COMMISSION ROYALE DES MONUMENTS ET DES SITES
KONINKLIJKE COMMISSIE VOOR MONUMENTEN EN LANDSCHAPPEN

N/Réf. : **WMB20301_701_PUN** **WATERMAEL-BOITSFORT. Place du Colibri 1 - 2**
Gest. : **BDG/SST** (= Cités-jardins Logis et Floréal classé comme ensemble)
V/Réf. : **2328-0045/07/2022-314PU** **PERMIS UNIQUE : réaliser un nouveau préau dans la cour Est**
Corr: **Sabrina Stiévenard** **du bâtiment**
NOVA : **17/PFU/1849287** **Demande de BUP-DPC du 09/12/2022**

Avis conforme de la CRMS

Vues de l'emplacement du futur préau : derrière le porche d'entrée, au-dessus de la cour (©Google maps, 2019 et extr. du dossier de demande)

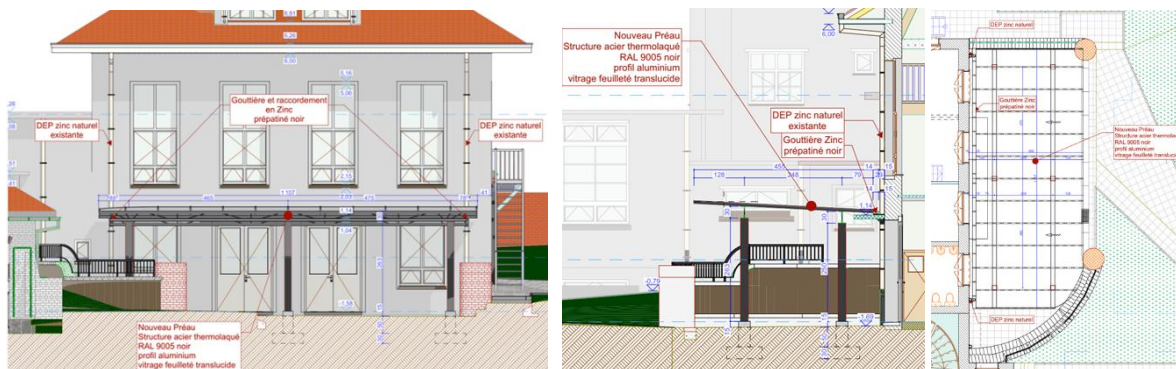
- renoncer à une teinte aluminium anodisé pour la couverture mais recourir à une couleur noire, vu l'acier noir utilisé pour la structure ;
- revoir le détail de raccord entre la verrière, la nouvelle gouttière et l'auvent en béton pour mieux assurer la lisibilité de l'auvent en béton et éviter de créer un interstice qui risque de s'encrasser avec des difficultés d'entretien. La CRMS suggère d'éventuellement rehausser le préau, pour ne pas être juste au-dessus de l'auvent, pour des raisons à la fois esthétiques (équilibre de la façade) et pratiques (jeu de raccord).

- n'ayant pas d'éléments détaillés sur les évacuations des eaux pluviales, elle pose la question du report des eaux pluviales de ce préau sur les descentes d'eau et sur le réseau d'égouttage existant,
- elle s'interroge sur l'état du revêtement du sol de la cour et sur sa nécessaire révision, vu le travail nécessaire par la mise en place des fondations du préau,
